Keuringsverslag van een elektrische laagspanning- en zeer lage spanningsinstallatie

NIET CONFORM

Straatnaam St.-Jozefsplein
Huisnummer 39
Busnummer 1
Postcode 3980
Gemeente TESSENDERLO
Land België

Controlebezoek van een huishoudelijke installatie volgens (KB 08/09/2019) - AREI Boek 1- 6.5. en 4.2.4.3.

Afbeelding schakel- en verdeelbord:

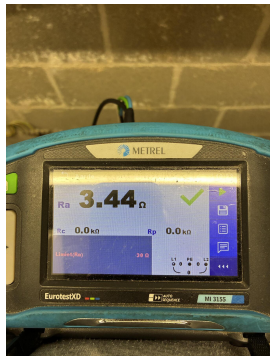
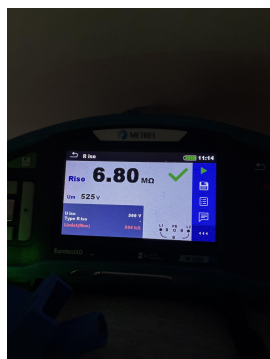
- I1.04 Situatieschema van de installatie komt niet overeen met de werkelijkheid. (Boek 1 Afdeling 2.12 - 2.13 en 3.1.2)
- I5.01 De aanduiding van de stroomkringen en/of apparatuur, aansluitklemmen, enz dient aangebracht of vervolledigd te worden. (Boek 1 Onderafdeling 3.1.3.1. en 3.1.3.3.A. en 5.1.6.1)
- I9.02 Loshangende schakelaars, contactdozen en/of aftakdozen dienen degelijk bevestigd te worden. (Boek 1 Afdeling 1.4.1. & 1.4.2)
- I9.07 Niet alle contactdozen op LS zijn kinderveilig conform NBN C 61-112-1:2017. (Boek 1 Onderafdeling 1.4.2.3. en 5.3.5.2.)
- N5 De verlichting is nog niet definitief geplaatst.
- In spiegelbeeld
- Badkamer
- Slaapkamer
